COMMUNE DE BETTENDORF

**Strategische Umweltprüfung (SUP) zum
*Plan d'Aménagement Général (PAG)***

**Stellungnahme zu PAG-Änderungen –
Auswirkungen der Änderungen auf die SUP**

SUP Phase 2 – Dossier complémentaire

Abbildung 11: Hangneigung der Fläche B20.
 Quelle: geoportail.lu, Stand November 2021.

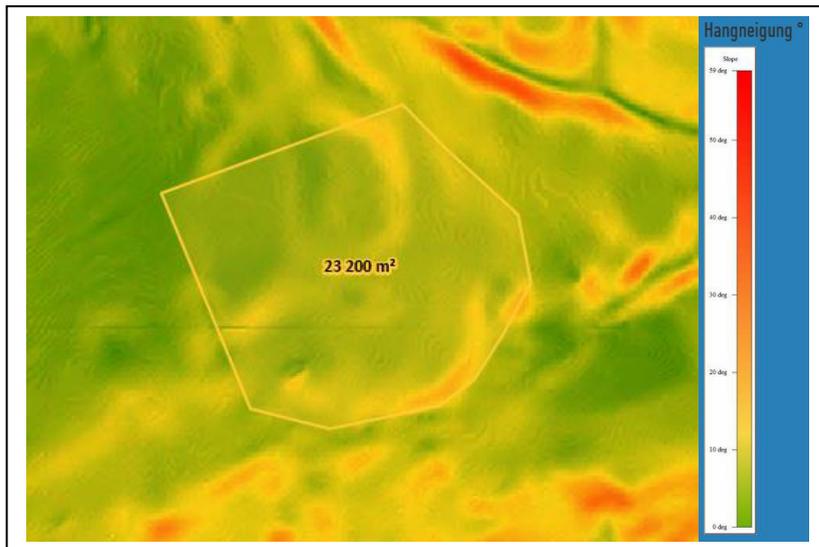
Die Fläche liegt teilweise im Bereich von Steilhängen mit Neigungen größer 30° (vor allem im südlichen Flächenbereich, geoportail.lu, Stand November 2021, siehe Abbildung 11). Bei einer Bebauung sind hier größere Erdbewegungen erforderlich und es besteht das Risiko von Hangrutschungen. Im Falle einer Bebauung im Bereich der hohen Hangneigung ist daher eine vorherige geotechnische Untersuchung angeraten. Auch sind die geplanten Gebäude an die vorhandene Topographie anzupassen, um unnötige Erdbewegungen zu vermeiden.
